ZODPOVĚDNÝ PROJEKTANT	ING. FRANTIŠEK KOKORSKÝ		 <b>Linio Plan, s.r.o.</b> Sochorova 23, 616 00 Brno	
VYPRACOVAL	ING. MARKÉTA STŘÍŽOVÁ			
KONTROLOVAL	ING. TOMÁŠ JAKL			
KRAJ JIHOMORAVSKÝ	OKRES BLANSKO	MÚ/OÚ SULÍKOV, ÚSTUP, KNĚŽEVES		
AKCE	<b>III/36214 Sulíkov - Ústup - Kněževes</b>		DATUM	03/2021
ČÁST			FORMÁT	
			MĚŘÍTKO	
PŘÍLOHA	<b>DOKLADOVÁ ČÁST</b>		STUPEŇ	PDPS
			ČÍSLO ZAKÁZKY	L-20-093-000
			ČÍS. SOUPRAVY	ČÍS. PŘÍLOHY
<b>ZÁZNAMY JEDNÁNÍ, VYJÁDŘENÍ</b>			<b>3</b>

### **III/36214 Sulíkov - Ústup – Kněževes, PDPS**

## ZÁZNAM Z ÚVODNÍHO VÝROBNÍHO VÝBORU

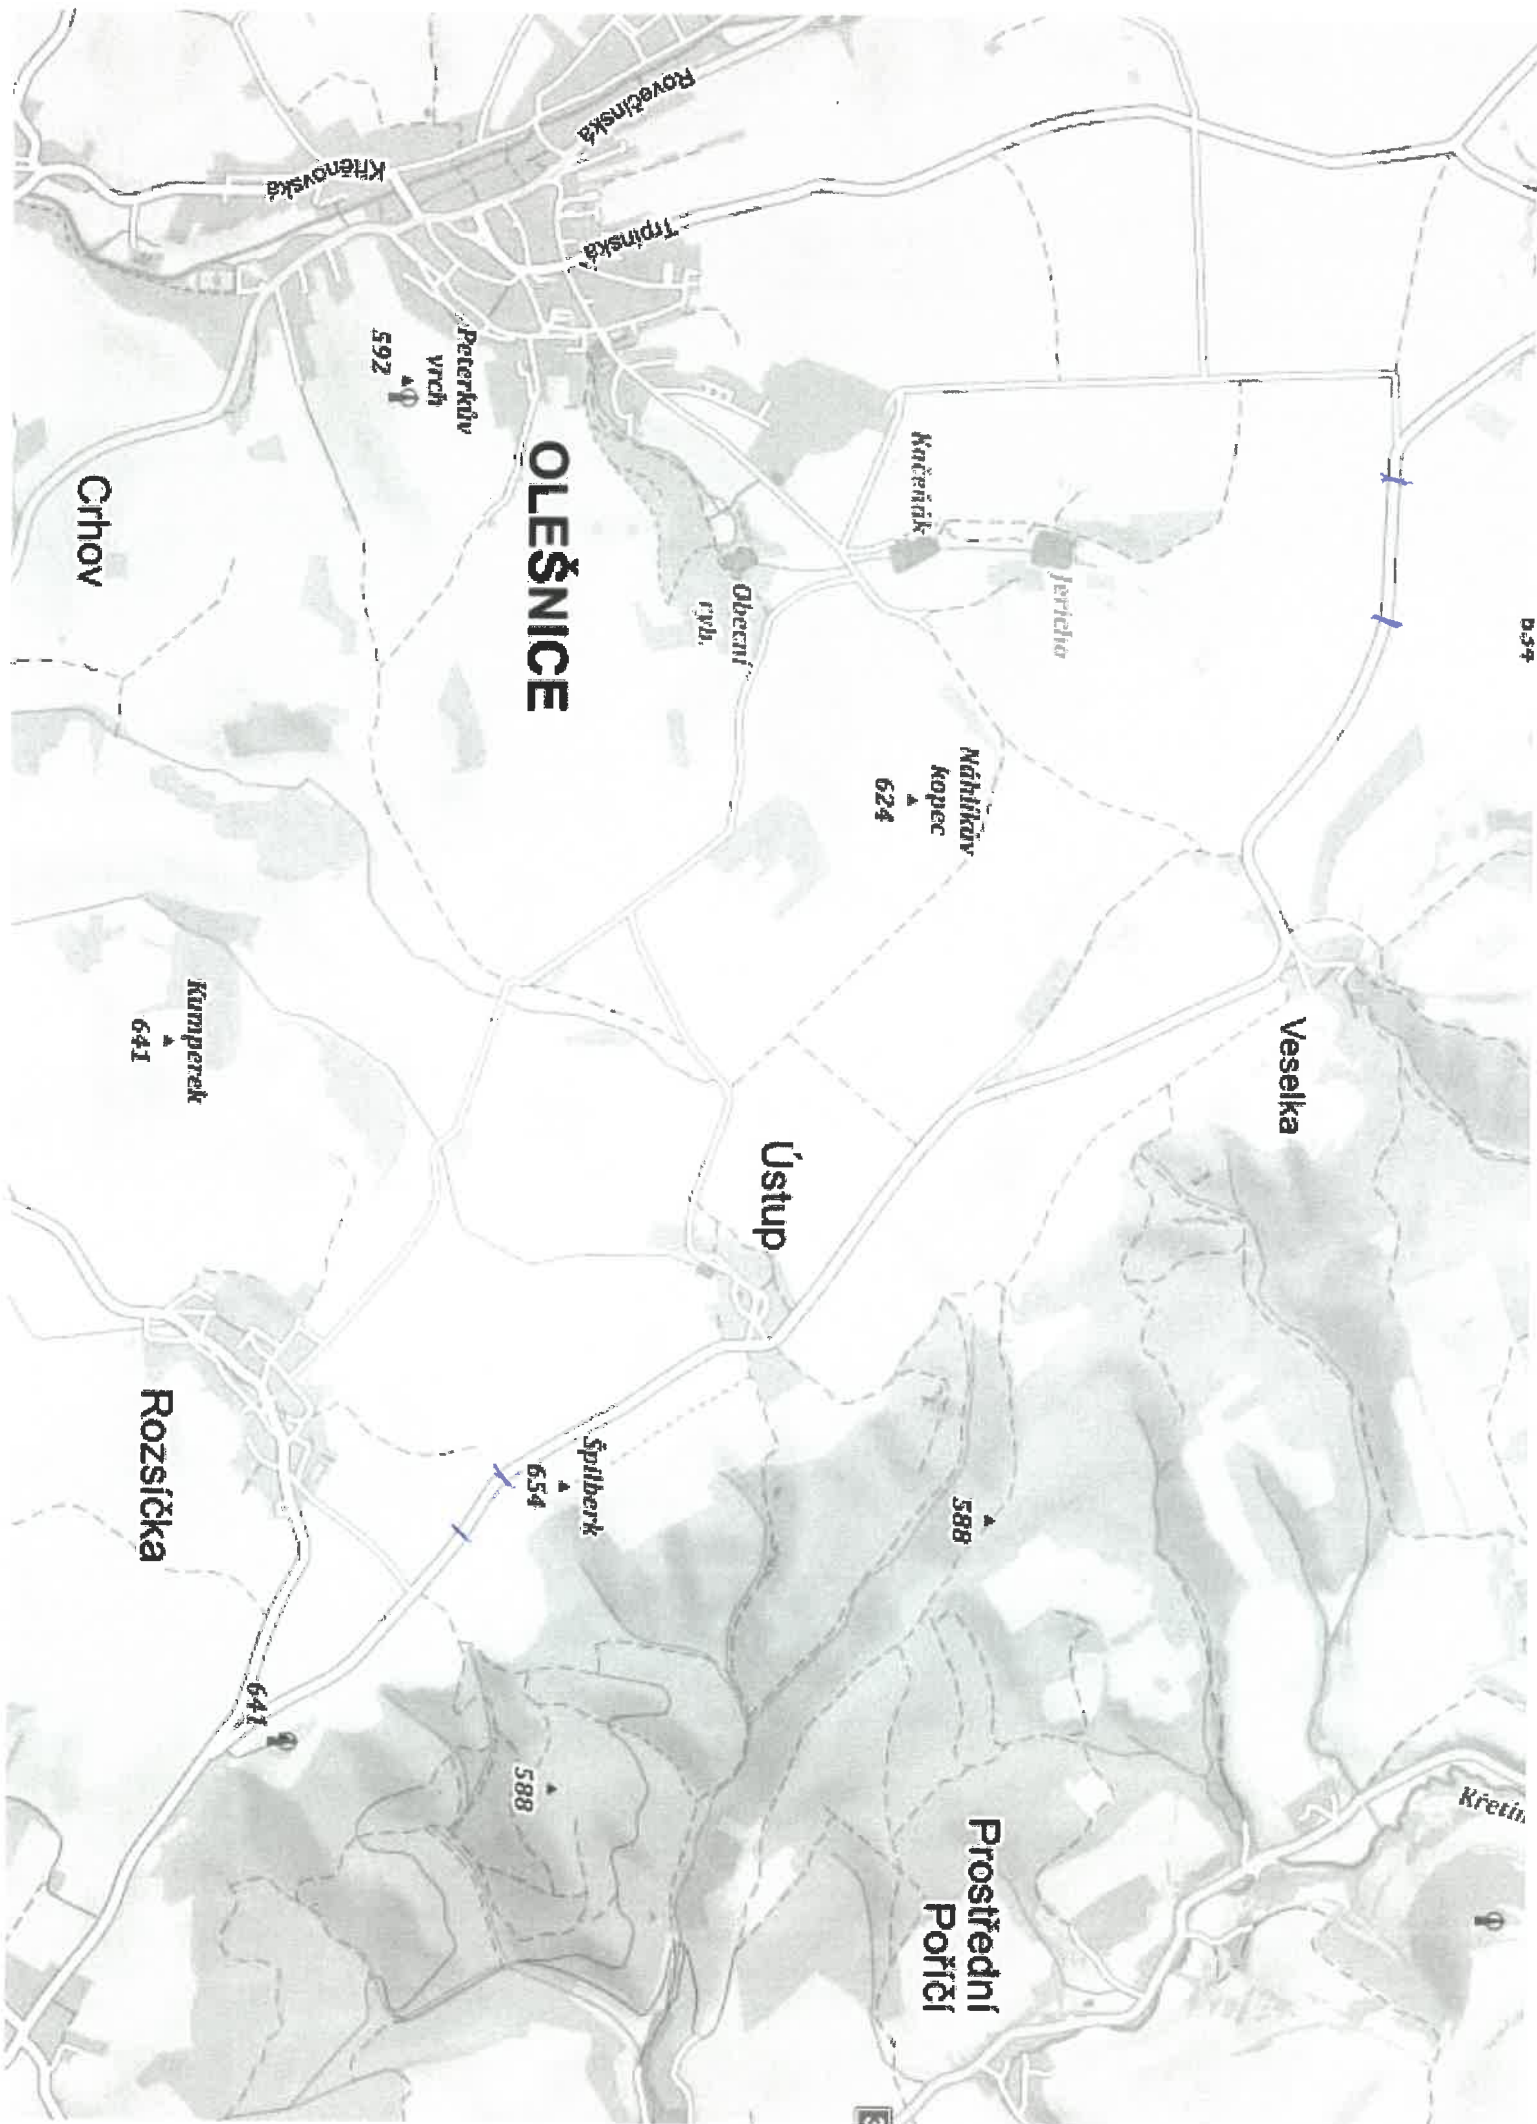
> Paní Konečná V mapě jsem vyznačil přibližně místa ,kde je to měké.

> Možna je tam ještě jedno místo. Objížďka tam není kudy vést, mimo polní cesty.

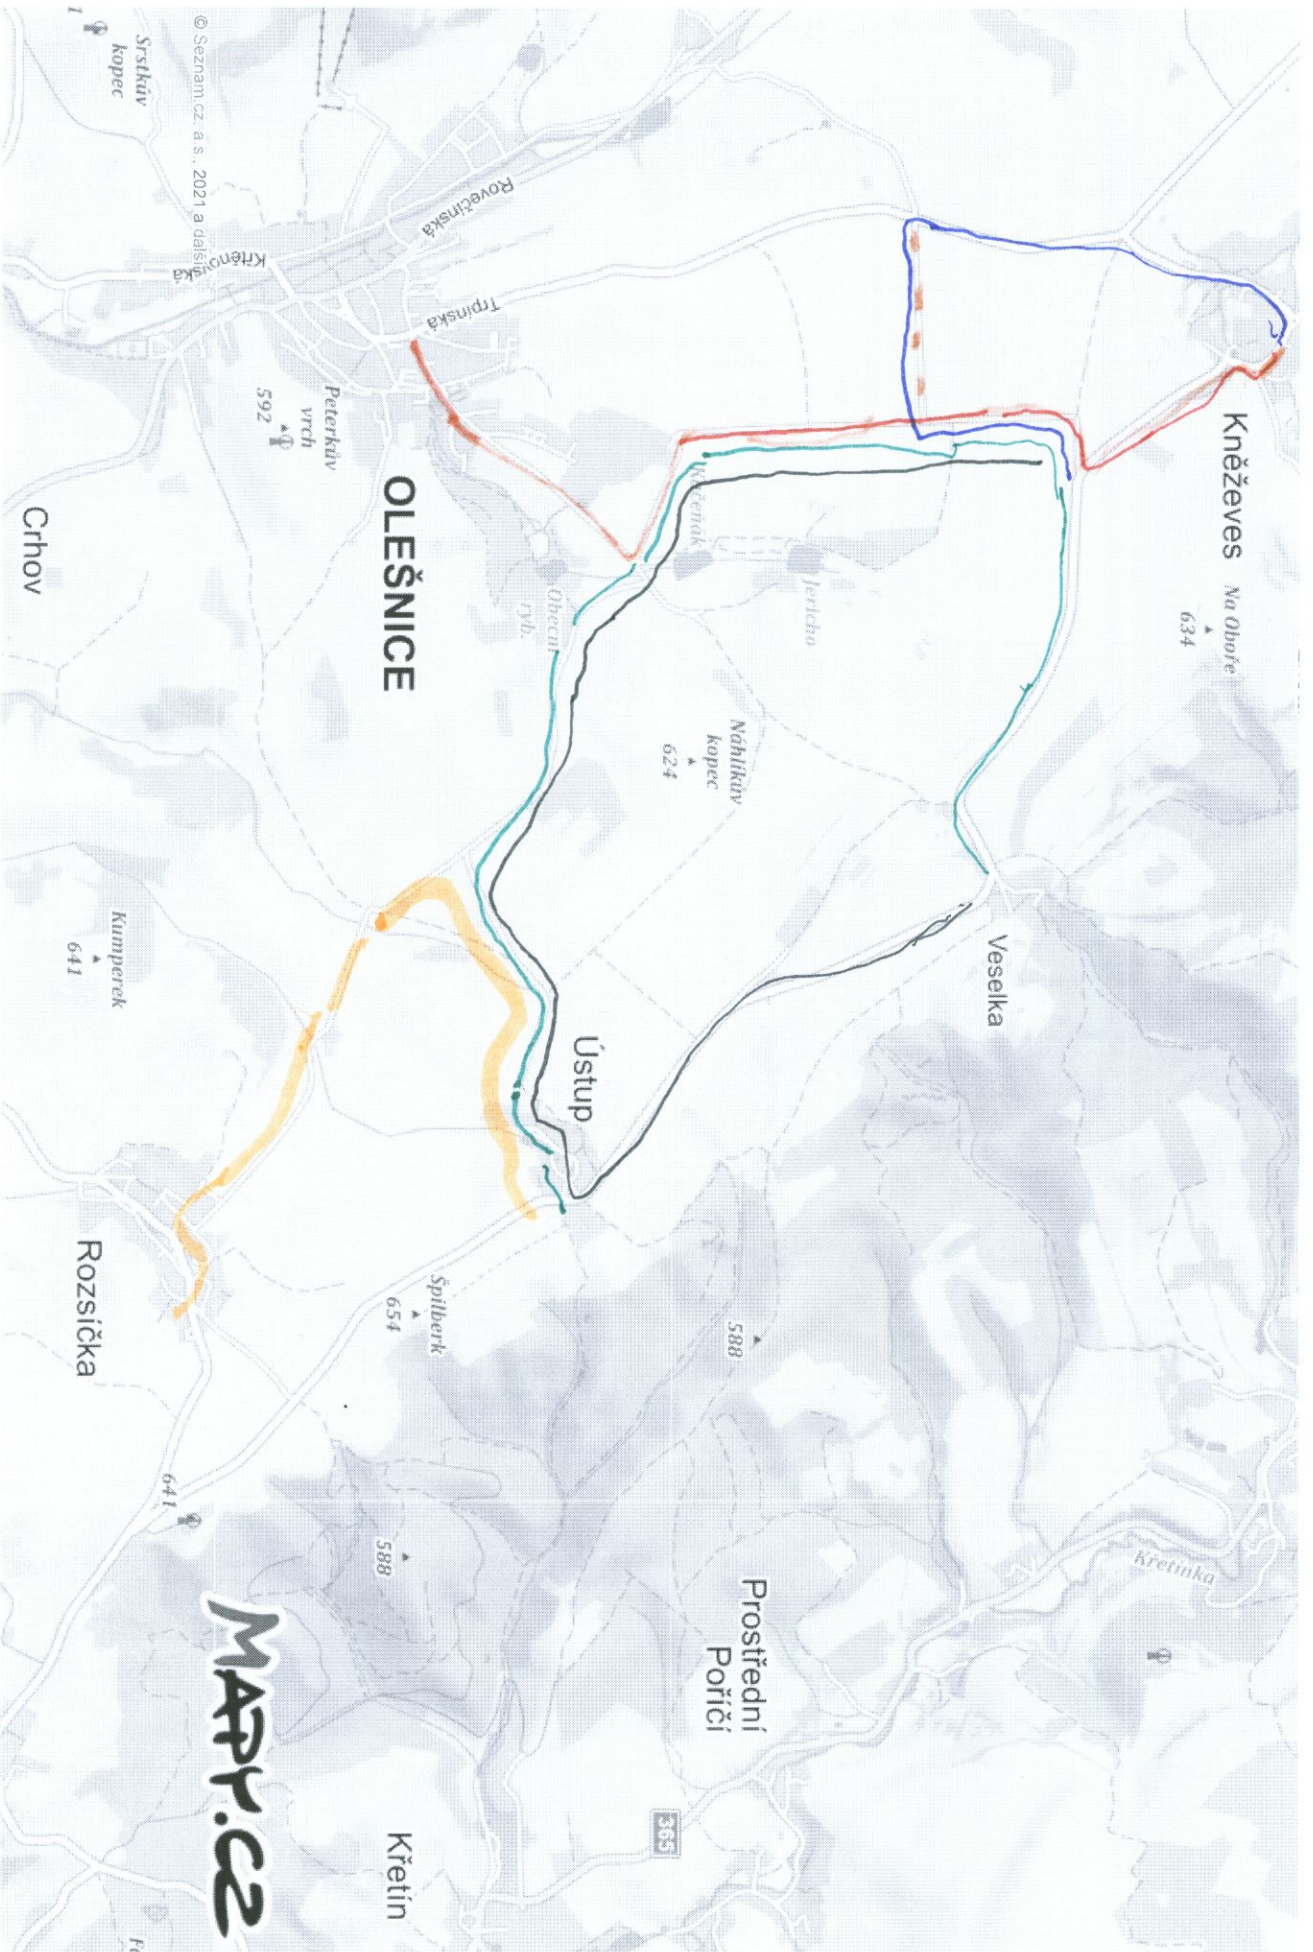
Pro prohlídce panoramy na [www.mapy.cz](http://www.mapy.cz) sděluji k možným objížděným trasám linkových autobusů následující (viz příloha tohoto e-mailu):

Úsek od silnice III/3626 do Kněževsu po červeně vyznačené trase (s případným využitím také červeně čárkované trasy).

Úsek za Kněževsem ve směru na Veselku po modře vyznačené trase.

Úsek před Veselkou ve směru od Kněževse po černě vyznačené trase.

Úsek mezi Veselkou a Ústupem po zeleně vyznačené trase.

Úsek mezi Ústupem a silnicí III/36213 (silnice Rozsčicka – Sulíkov) po oranžově vyznačené trase.

Na objížděných trasách linkových bus třeba vyspravit nerovnosti vozovky tam, kde jsou (některé ty cesty jsou totiž z krásné živice i s výhybnami), a zřídit na některých výhybně. Případně v některých úsecích třeba dát semafore apod.
